Commission économique pour l'Europe
Comité des transports intérieurs
**Forum mondial de l'harmonisation des Règlements
concernant les véhicules**
Groupe de travail de l'éclairage et de la signalisation lumineuse
Soixante-sixième session
 Genève, 4-6 octobre 2011

**Rapport du Groupe de travail de l'éclairage
et de la signalisation lumineuse sur
sa soixante-sixième session**
Table des matières

«Figure 4

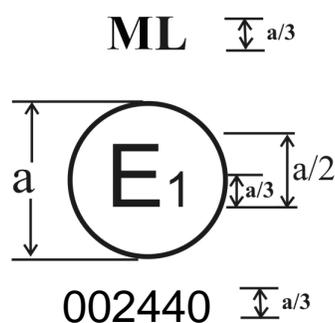
Nouvelle figure 4, lire:

Marquage des feux de manœuvre

a = 5 mm min.

La marque d'homologation ci-dessus, apposée sur un feu de manœuvre, indique que ce dispositif a été homologué en Allemagne (E1) conformément au Règlement n° 23, sous le numéro 2440.

Le numéro d'homologation indique que l'homologation a été accordée conformément aux prescriptions du Règlement n° 23 **sous sa forme originelle**.

Exemples des marques d'homologation

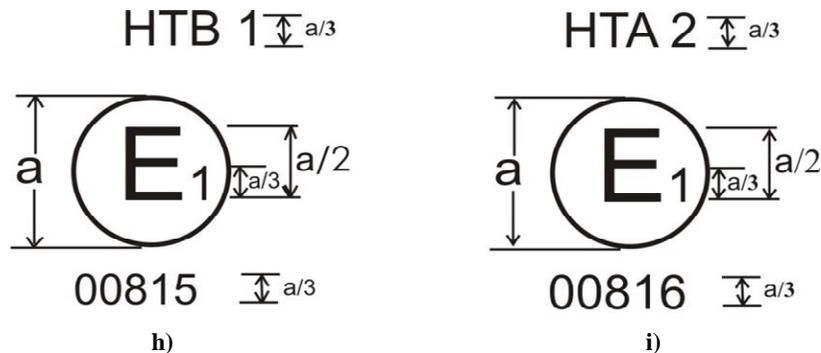
Annexe 2, ajouter de nouveaux exemples de marques d'homologation h) et i), comme suit:
